House Check VZW - Erkend keuringsorganisme
 Marktplein 1/3, 1740 Ternat
 Tel: 02 582 62 32
 Email: info@housecheck.be
 BTW BE0681.840.318

Verkoop [Afd 8.4.2]

Verslagnummer:
 40/25062025/48522/53811/1

Inspectie adres: Bergstraat 49, 1840 Londerzeel (België)
 Type: Verkoop [Afd 8.4.2]

Elektrisch bord

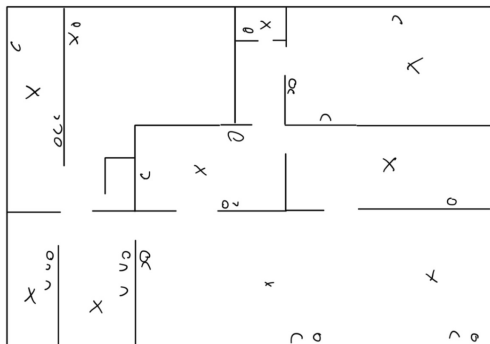
- De aardingsonderbreker is niet conform of afwezig. - oAfd 5.4.3.5
- De continuïteit van de PE, de stationaire toestellen klasse 1 en/of de equipotentiale verbindingen is niet verwezenlijkt. - oAfd 4.2.4.3

- De aarding van de stopcontacten zijn niet aangesloten op de aardingsgeleider. - oAfd 5.3.5.2.b
- De beschermingsgraad van de ruimte moet ten minste IPXX-D zijn voor ruimtes publiek toegankelijk en IPXX-B voor gewone ruimtes. - oAfd 4.2.2.3

- De geleider(s) zijn niet ingevoerd door middel van geschikte invoerwartels - Afd. 5.2.6.1
- De installatie is niet aangevuld met een differentieelstroombeschermingsinrichting met hoge of zeer hoge gevoeligheid, - oAfd 4.2.4.3

- De kringen die de wasmachine, vaatwasmachine, droogkast voeden, zijn niet voorzien van een (zeer) hoog gevoelige differentieelstroombeschermingsinrichting. - oAfd 4.2.4.3.b

- Er is geen differentieelstroombeschermingsinrichting geplaatst aan het begin van de installatie. - oAfd 4.2.4.3.b; oAfd 5.3.5.3
- De kring(en) die stopcontacten bevatten zonder aarding zijn niet beschermd door een differentieelstroombeschermingsinrichting met een hoge of zeer hoge gevoeligheid. - oAfd 8.2.1

- De houders van de penautomaten zijn niet uitgerust met een kaliberstuk. - oAfd 5.3.5.5.a
- Een of meerdere stopcontacten zijn niet van kinderbeveiliging voorzien. - oAfd 4.2.2.3.b; Afd 8.2.1; Afd 8.2.2

- De elektrische installatie is niet verwezenlijkt met elektrisch materiaal volgens en naar de regels van goed vakmanschap. - Afd 1.4.1; Afd 1.4.2; Afd 5.2.6

- Elektrische leidingen in open lucht/in opbouw, zijn niet goed bevestigd. - oAfd 5.2.9.5; Afd 5.2.2
- Geleiders van het type VOB zijn niet in een buis geplaatst en/of zoals het zou moeten. - oAfd 5.2.9.3

- Schakelaars / stopcontacten / aftakingsdozen zijn niet conform bevestigd. - oAfd 5.3.4.2c; oAfd 5.3.5.2; Afd 1.4.1; Afd 1.4.2; oAfd 5.3.5.4
- Aansluitingen voor samenvoegingen, verbindingen of aftakkingen van kabels werden niet uitgevoerd in overeenstemming met de regels van de kunst in dozen, borden, aansluitklemmen van schakelaars, stopcontacten of in de ruimtes van hanglichtarmaturen. De inbouwdozen van schakelaars en stopcontacten moeten voldoende groot zijn om gemakkelijk verbindingen hierin te kunnen maken. - oAfd 5.1.1.2; Afd 1.4.1; Afd 1.4.2; Afd 5.2.6

- De schakelaars en/of aftakdozen zijn niet conform. - oAfd 5.3.5.2; oAfd 5.3.5.4; Afd 2.4.3; Afd 8.2.; Afd 8.2.2
- Het materiaal heeft een onvoldoende beschermingsgraad. - Afd 2.4.3; oAfd 4.2.2.3

- Elektrische leidingen zijn niet op voldoende afstand van andere niet-elektrische leidingen geplaatst. - oAfd. 5.2.8
